Stationnement en talon et en épi

Pénétration et fonctionnement

Keolis Lyon le 13 Septembre 2018.
Vérification de la compatibilité du projet avec les circulations des services de Transports en Commun.

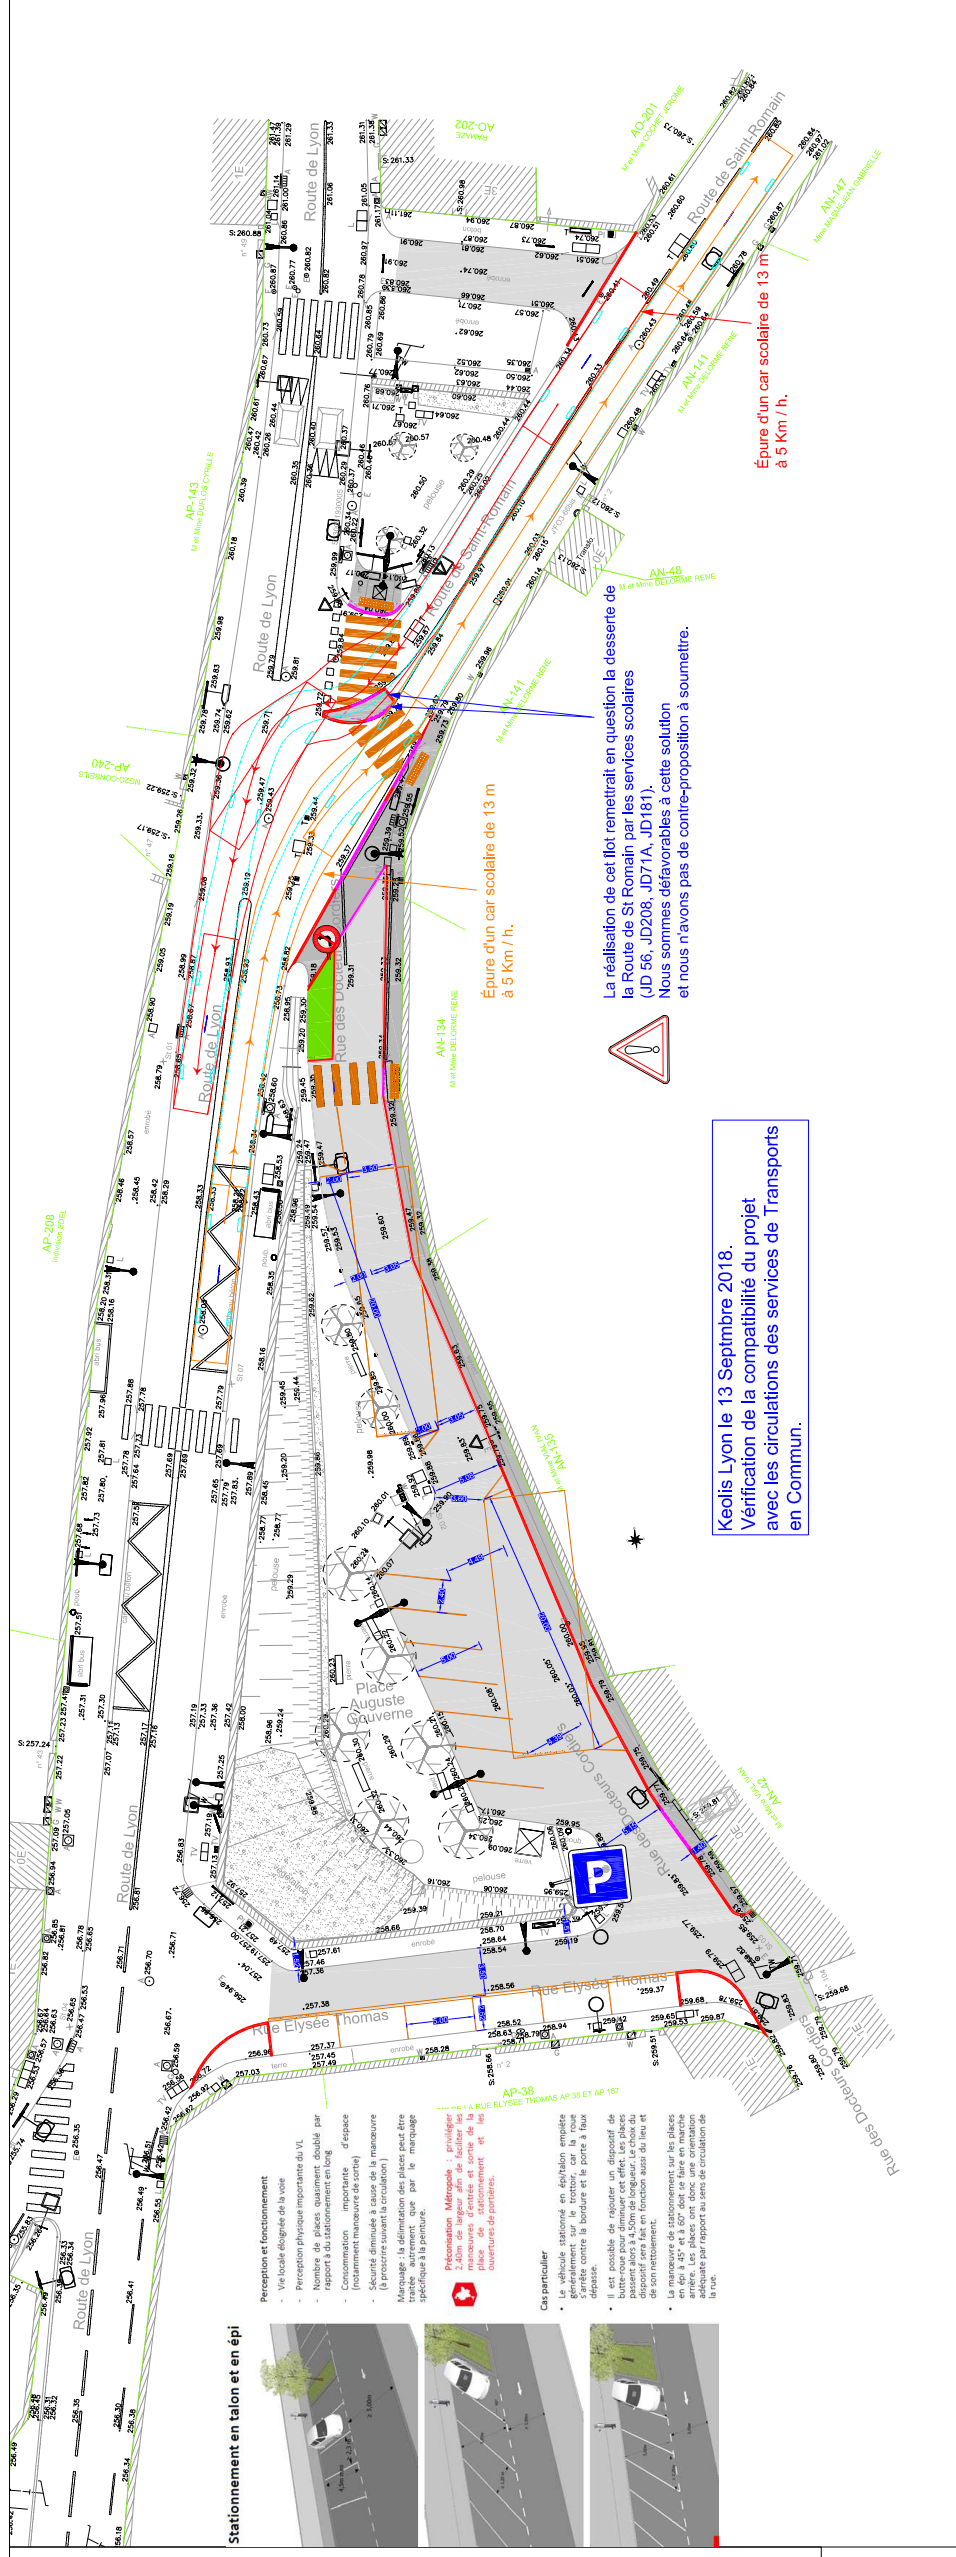
La réalisation de cet lot remettrait en question la desserte de la Rue de St Romain par les services scolaires (JD 56, JD208, JD71A, JD181). Nous sommes défavorables à cette solution et nous n'avons pas de contre-proposition à soumettre.
